Krycí list ZBV

Název a evidenční číslo Stavby: II/191 Rožmitál pod Třemšínem - hr. kraje Název stavebního objektu/provozního souboru (SO/PS): SO 101 Rekonstrukce II/191	Číslo SO/PS / / číslo Změny SO/PS: <p style="text-align: center;">101/01</p>	Číslo ZBV: <p style="font-size: 1.5em;">5</p>
--	---	---

Změnový list

Věc: Vyjádření autorského dozoru stavby „II/191 Rožmitál pod Třemšínem - hr. kraje“ (AD) k navržené ZBV č. 4 související s niveletou vozovky v intravilánu Roželova a Mýt.

1. Situace – obložení koryta lomovým kamenem v betonovém loži

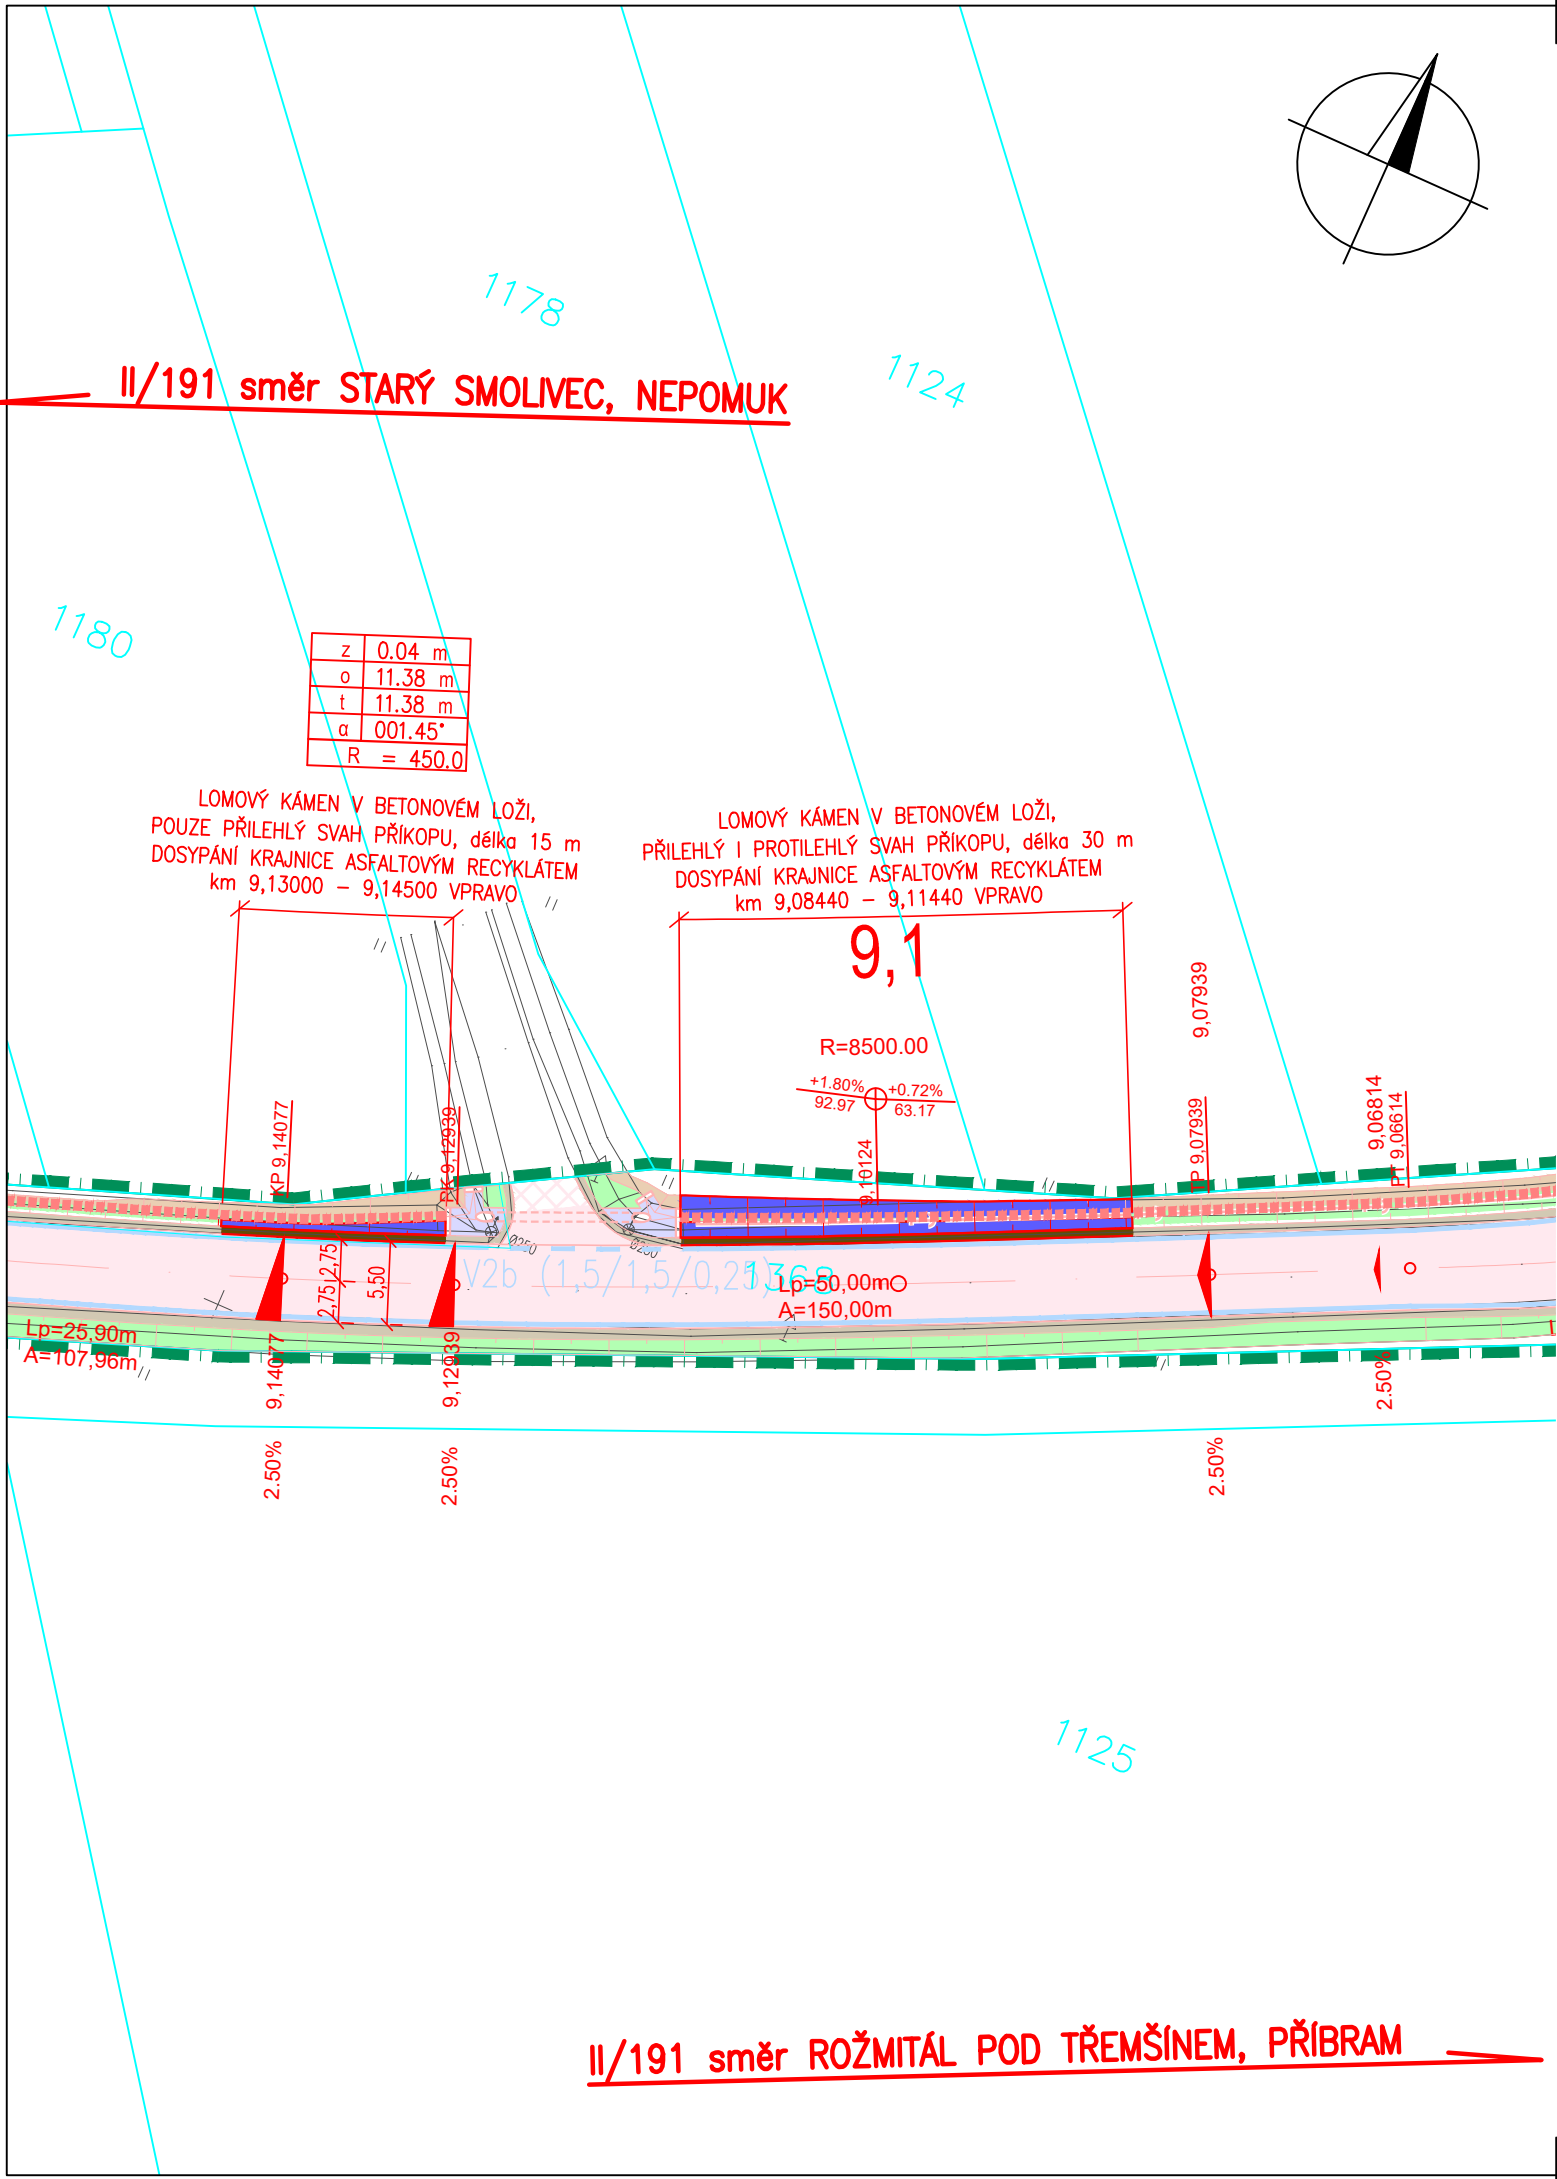
V úseku Mýta – Planiny (km 9,08440 - 9,14500) výše uvedené stavby došlo k erozím na nezpevněných krajnicích vpravo. Tyto poruchy byly způsobeny velkým množstvím vody přitékající zejména ze zemědělských pozemků severně od komunikace směrem na Planiny v kombinaci s nestandardním řešením nezpevněných krajnic (strmý svah příkopu daný prostorem omezeným silničními pozemky).

Je navrženo řešit opakovanou erozi a splavování krajnic v tomto úseku obložením svahů příkopu lomovým kamenem v betonovém loži.

Závěr: AD s navrženým řešením souhlasí.
